**OGGETTO:** Controllo ai sensi del D.P.G.R. 53/R/2011- Deposito n. 37/16 del 09/11/16 – Piano Attuativo per intervento di nuova edificazione nel lotto sito in Via della Polla, per la realizzazione di due blocchi residenziali destinati ad edilizia sociale.

Premesso che l'ufficio del Genio Civile Valdarno Centrale e Tutela dell'Acqua in data 09/01/2017 ha formulato richieste di integrazione alla pratica in oggetto presentiamo la seguente documentazione.

Figura 1 – Distribuzione spaziale delle velocità di deformazione registrate dai satelliti Ers (a) e Envisat (b).

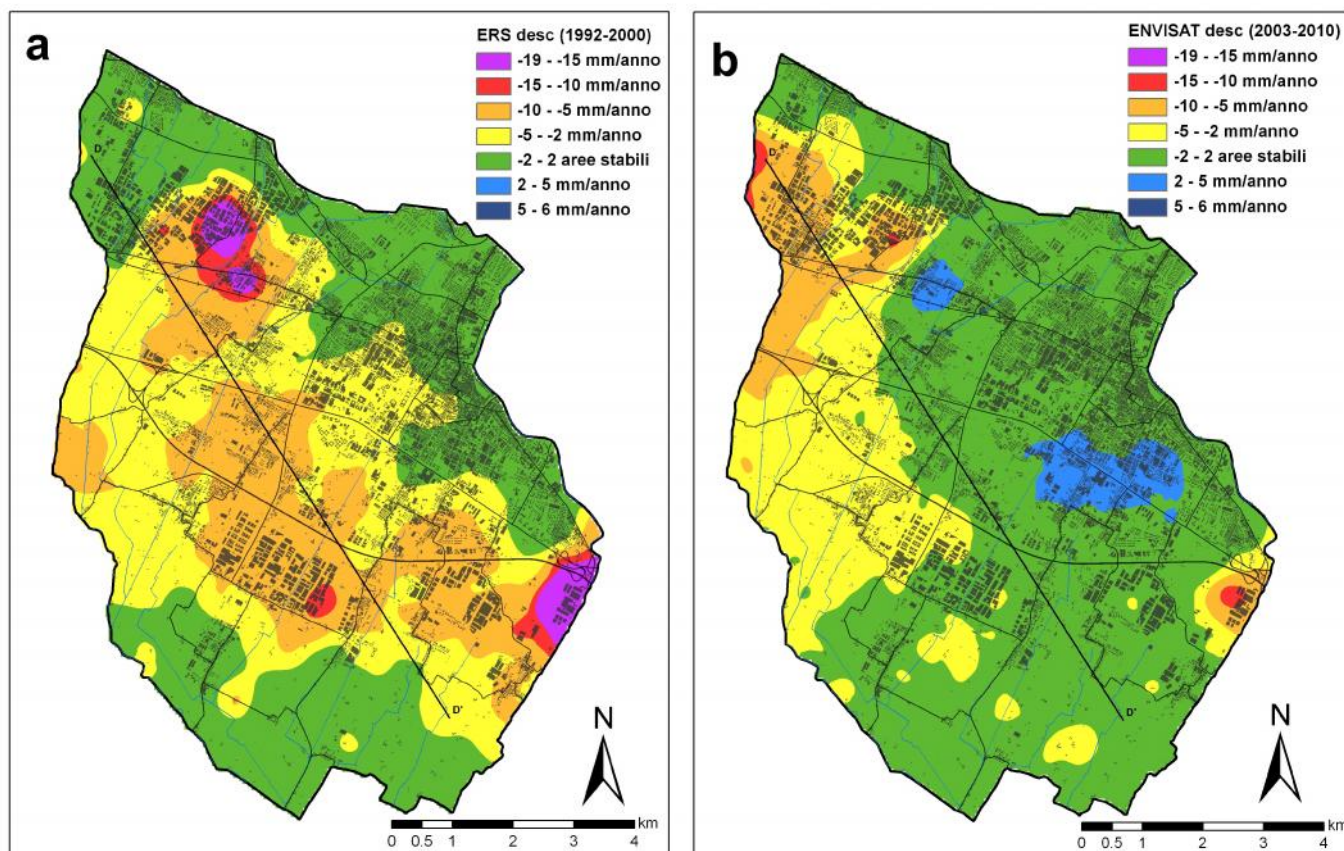
**Relativamente al punto a)** sono stati esaminati i dati più recenti presentati dall' Autorità di Bacino pubblicati sul sito

[http://geodataserver.adbarno.it/pmapper/map.phtml?config=subsi\\_pbi&resetsession=ALL](http://geodataserver.adbarno.it/pmapper/map.phtml?config=subsi_pbi&resetsession=ALL) ricavati dai satelliti ERS ed ENVISAT. Questi stessi dati sono stati oggetto di presentazione al seminario "L'innalzamento della falda a prato" presso il Palazzo delle Professioni di Prato il 16 dicembre 2014. Da questi dati si evidenzia un drastico rallentamento dei tassi di subsidenza a partire dal 2003 con alcune zone soggette addirittura a variazioni positive (vedi Figura 1).

Nell'area in esame i tassi di subsidenza sono passati da -10 - -15 mm/anno a -2 - -5 mm/anno, questo consente di affermare che le criticità legate a questo fenomeno risultano molto attenuate se non annullate del tutto. Inoltre considerando che la risalita della falda è legata alla drastica riduzione dei prelievi industriali e che questa riduzione va ritenuta strutturale e non congiunturale, si può ritenere che il suo innalzamento abbia carattere permanente e non temporaneo. Per questo motivo riteniamo di poter assegnare all'intervento fattibilità 2 senza prescrizioni particolari.

Figura 2 – Confronto tra i valori delle quote della superficie piezometrica e i dati di spostamento satellitari.

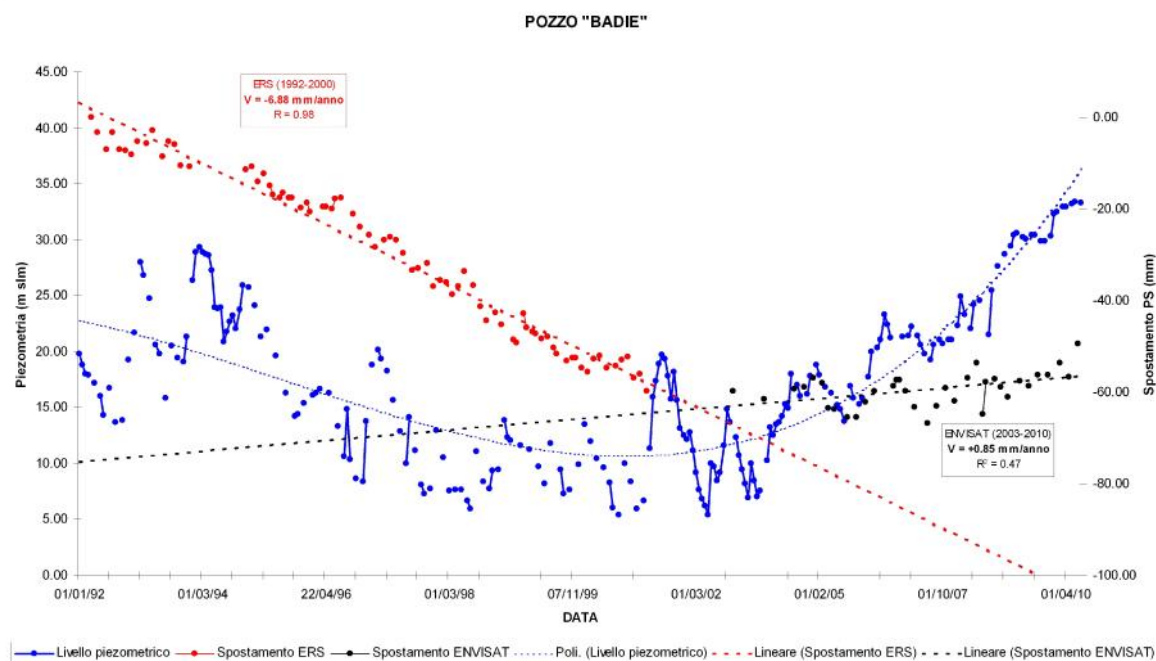
Dall'analisi delle variazioni della profondità della falda freatica risulta evidente il legame tra la risalita della falda e l'arresto della subsidenza (Figura 2):

In definitiva negli ultimi 13 anni c'è stata una costante risalita della falda acquifera correlata con l'arresto della subsidenza.

Figura 3 – Estratto dalla cartografia del PGRA.

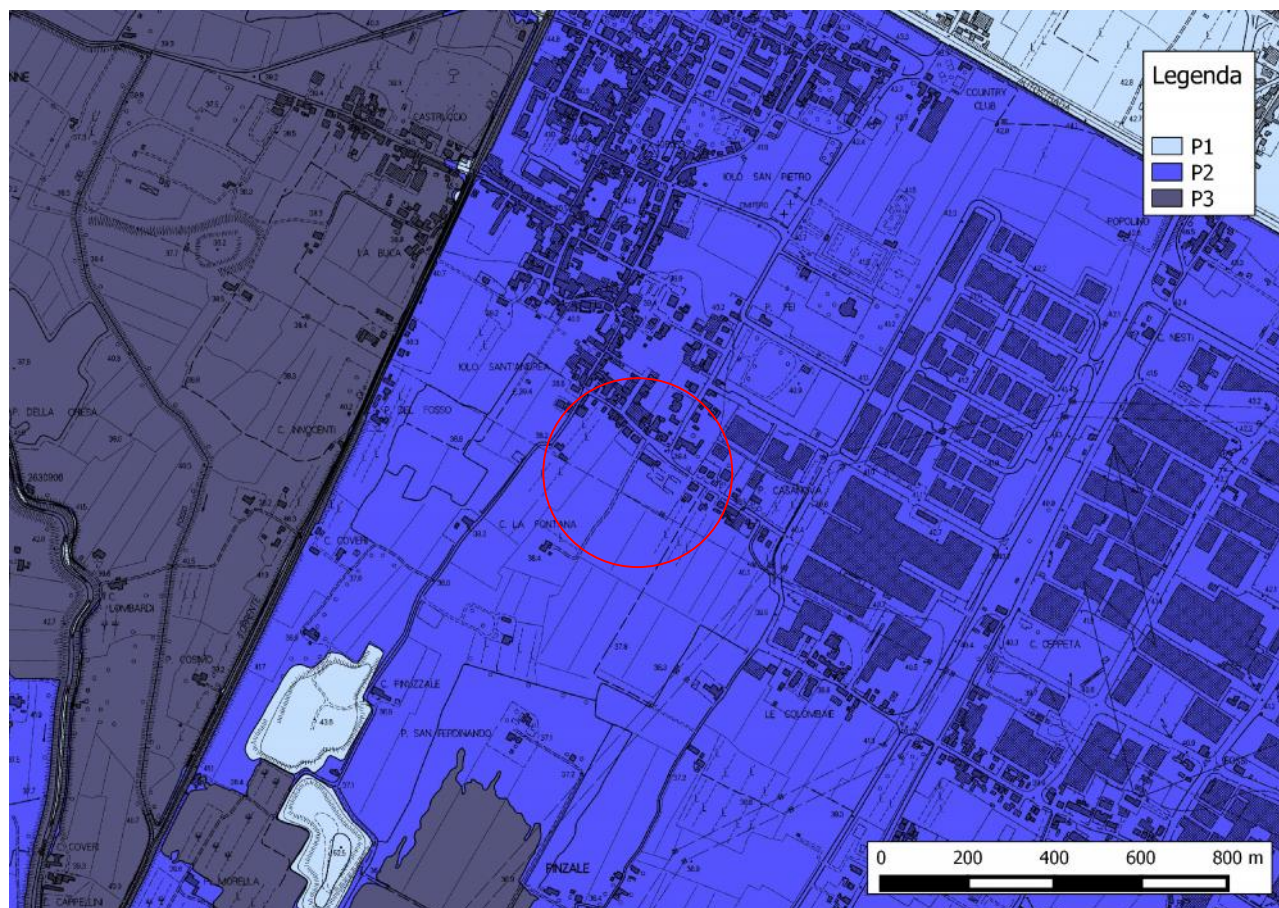
**Relativamente al punto b)** la cartografia allegata al PGRA colloca l'area in PI2:

Questa classificazione deriva da uno studio idraulico basato su un modello quasi bidimensionale che individua per la cella di appartenenza un battente idraulico duecentennale posto a 37.23 m s.l.m. La zona essendo posta a 39,1 m s.l.m non è interessata da acque di accumulo, tuttavia il modello idraulico evidenzia la presenza di acque di transito, senza però definire l'eventuale spessore della lama d'acqua. Lo studio idraulico di supporto al PS conferma questa situazione rispetto ai battenti con tempo di ritorno duecentennale, però non evidenzia problematiche particolari rispetto alle acque di transito, che risultano assenti.

Per questi motivi, alla luce di queste informazioni, non si ritengono sussistere problematiche idrauliche di particolare gravità e quindi si assegna all'intervento fattibilità idraulica 2. Tuttavia considerando la presenza del transito segnalato dall'AdB Arno, per garantire un certo margine di sicurezza, si prescrive di posizionare la quota di ingresso degli interrati a + 50 cm rispetto alla quota del p.c.

Figura 4 – Estratto dalla carta dei battenti idraulici allegata al RU (vista di insieme e dettaglio).

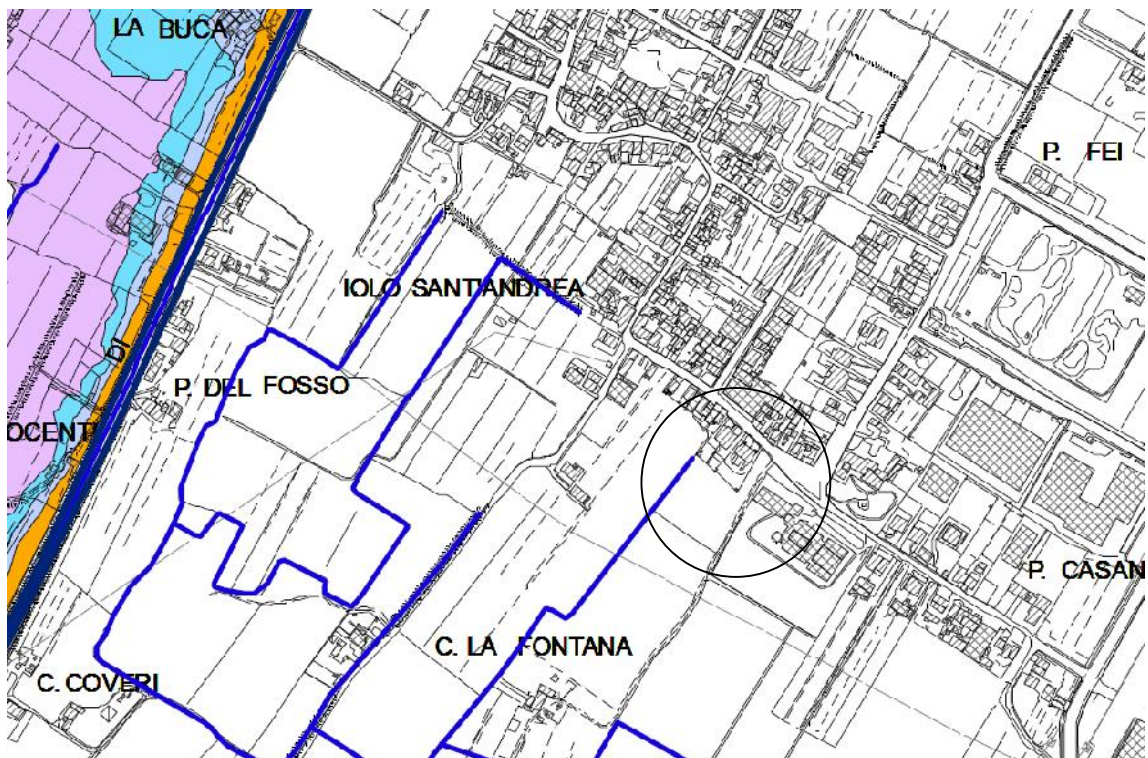
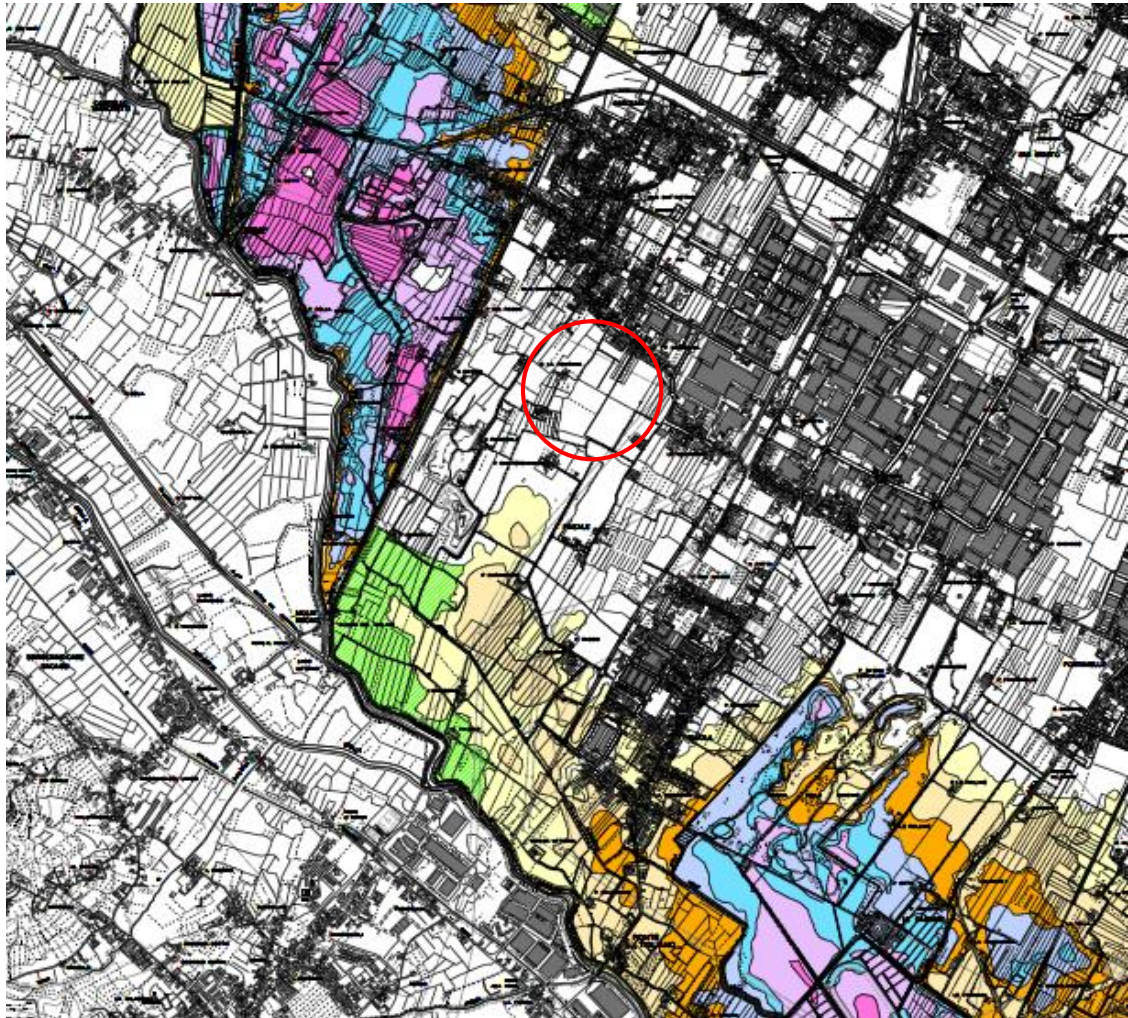
A nostro avviso il modello idraulico utilizzato per lo studio comunale porta a risultati più coerenti rispetto al quadro d'insieme. Le criticità maggiori vengono riscontrate in destra idraulica del torrente Iolo che esonda verso W allagando tutta la zona compresa tra il suo argine e l'Ombrone. La zona a E avendo sezioni più alte non risulta interessata da allagamenti e anzi è protetta dalle arginature. In sinistra idraulica dello Iolo la zona più critica risulta quella a S dove le sezioni idrauliche non sono in grado di contenere i colmi di piena determinando l'allagamento di vaste porzioni di territorio verso E e SE fino alla gora Bonzola. In questa zona sono evidenziate anche acque di transito dalla confluenza con l'Ombrone fino al fosso della Filimortula. La zona di intervento, che è posta molto più a N, non è quindi interessata da problematiche legate alle acque di transito, tanto meno da quelle legate ad accumuli o ristagni.

Figura 5 – Carta delle MOPS con indicata l'area di intervento.

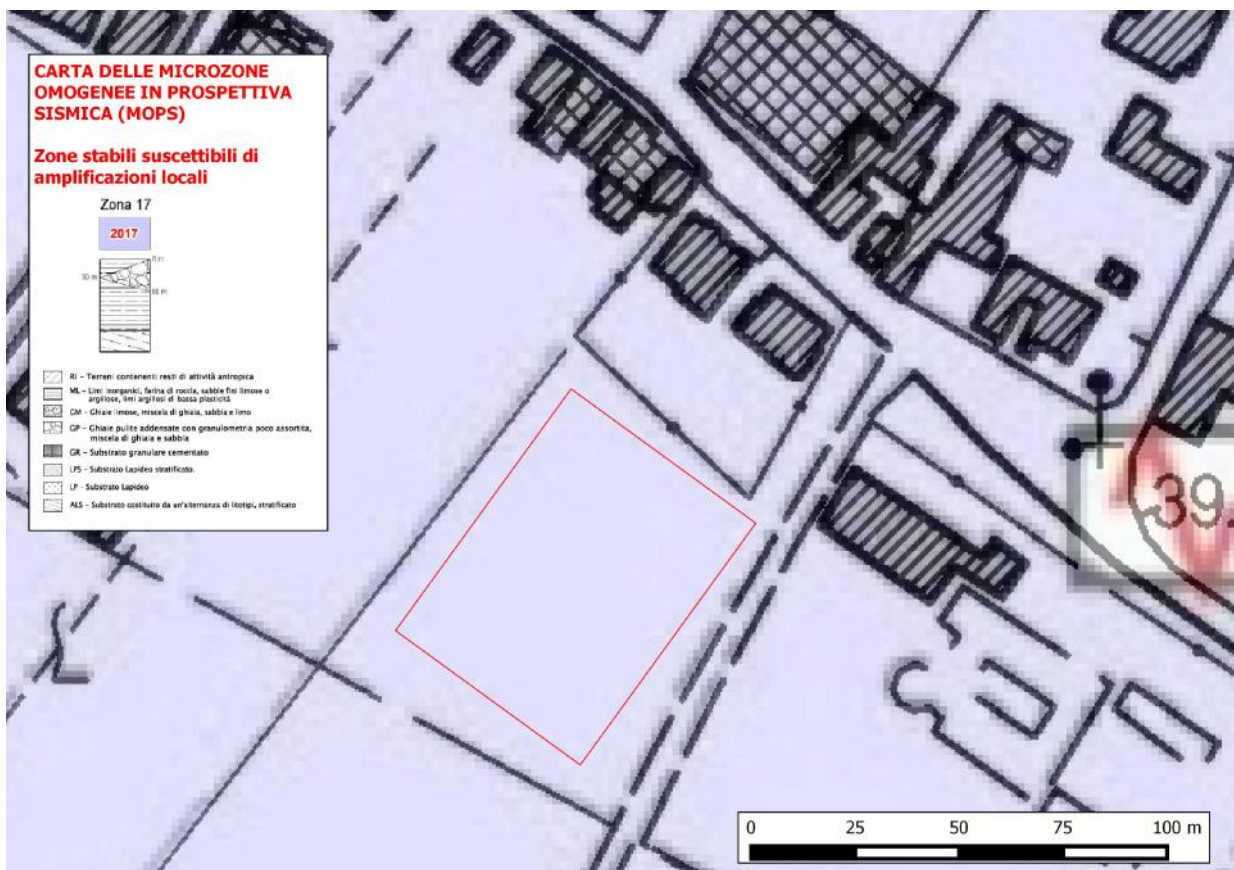
**Relativamente al punto c):** preso atto che non sono intervenute modifiche rispetto al quadro conoscitivo di riferimento riguardante l'assetto geomorfologico, idraulico e idrogeologico, si procede all'aggiornamento del quadro conoscitivo inerente gli aspetti sismici. Pertanto sono stati acquisiti i risultati dello studio di MS svolti dal comune secondo le specifiche regionali e nazionali. Dalla carta delle MOPS è stata estratta una carta alla scala del piano attuativo come richiesto dal DPGR 53/R/11: "... La relazione dà atto che non sono intervenute modifiche rispetto al quadro conoscitivo di riferimento (assetto geomorfologico, idraulico, idrogeologico, sismico). In caso contrario è necessario procedere ad aggiornare tale quadro conoscitivo con riferimento alla porzione di territorio interessata dalle mutate condizioni di pericolosità. Lo studio adotta le metodologie di analisi e redazione cartografica contenute nelle presenti direttive ed è condotto alla scala di redazione del piano attuativo." Dallo studio si evidenzia che la zona oggetto di intervento rientra tra quelle "**stabili suscettibili di amplificazione**" con particolare riferimento alla zona 17, caratterizzata da una successione stratigrafica composta da limi inorganici, farina di roccia, sabbie fini limose o argillose, limi argillosi di bassa plasticità fino a profondità maggiori di 100-150 m, interdigitate tra 0 e 60 m dal p.c. da ghiaie pulite addensate con granulometria poco assortita, miscela di ghiaia e sabbia, al di sotto dei limi si trova il substrato.

Secondo il citato regolamento le zone stabili suscettibili di amplificazione possono essere classificate come zone a pericolosità sismica media (S2) o elevata (S3). Il criterio di scelta si basa sul contrasto di impedenza sismica atteso tra copertura e substrato rigido entro alcune decine di metri. Nel caso specifico la colonna stratigrafica evidenzia la presenza del substrato a diverse decine di metri, inoltre dall'esame della carta delle frequenze si rileva che in base alle indagini eseguite (misura strumentale H/V n.133) il punto di intervento è caratterizzato da un picco a 0.31 Hz con ampiezza tra 3 e 5. Se si escludono errori di misura e interferenze antropiche, tale frequenza di picco può essere attribuita solo a contrasti di impedenza posti a grande profondità.
